Autorité environnementale

**Avis délibéré de l’Autorité environnementale
sur les aménagements ferroviaires
au sud de Bordeaux (33)**

n°Ae : 2024-11

Avis délibéré n° 2024-11 adopté lors de la séance du 25 avril 2024

Figure 2 : Carte de localisation des principaux aménagements projetés (source : dossier)

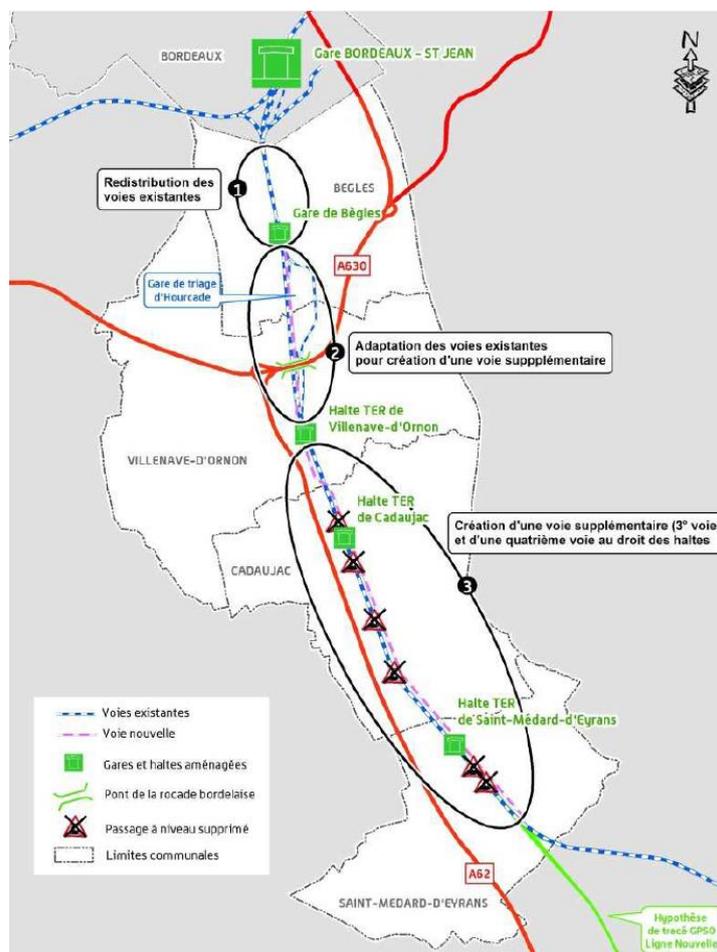
La plupart de ces aménagements ne sont pas précisément décrits, même s'ils sont représentés sur plusieurs cartes du dossier : leur longueur et leur profil ne sont pas présentés.

L'Ae recommande de présenter l'ensemble des composantes routières du projet, d'en préciser toutes les caractéristiques et de les prendre en compte pour tous les types d'incidences.

- 9,58 kilomètres d'écrans de protection acoustique seront installés de part et d'autre des voies. Ils sont représentés sur certaines cartes du dossier, mais leurs caractéristiques (type, hauteur, efficacité) ne sont pas mentionnées. Une partie de ces informations figure dans un document remis aux rapporteurs dans le cadre de l'instruction du dossier mais le choix du type de protection n'est pas encore arrêté ;
- un gazoduc exploité par Terega, longeant la ligne ferroviaire Bordeaux-Sète sur la commune de Cadaujac sur 2,2 km, devra être déplacé.

L'Ae recommande de décrire précisément comme composantes du projet les écrans de protection acoustique envisagés et le déplacement du gazoduc Terega.

Figure 3 : Principaux espaces naturels de la zone d'étude (Source : dossier)

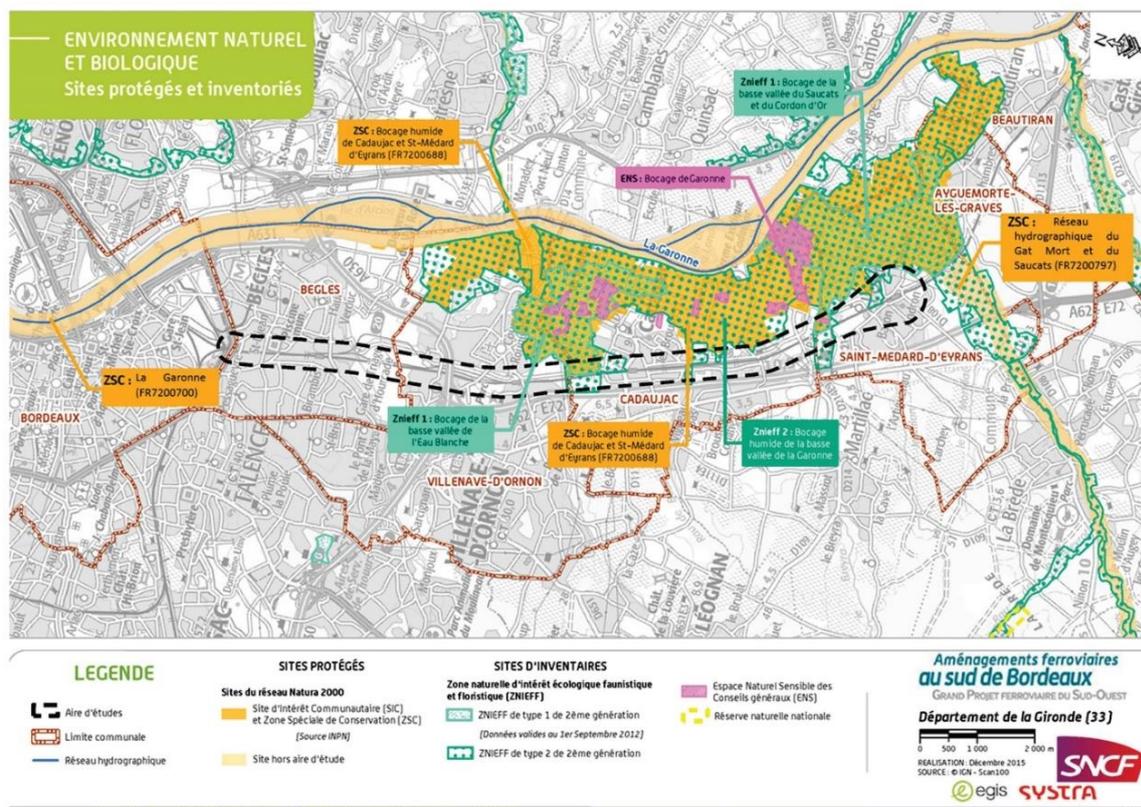
- de présenter les enjeux de la ZSC « Réseau hydrographique du Gat mort et du Saucats » ;
- de mieux caractériser les corridors de la trame verte ;
- de traiter de façon adaptée les espèces qui ont besoin de plusieurs types d'habitats ;
- de réévaluer les enjeux de quelques habitats d'intérêt communautaire dans l'état initial.
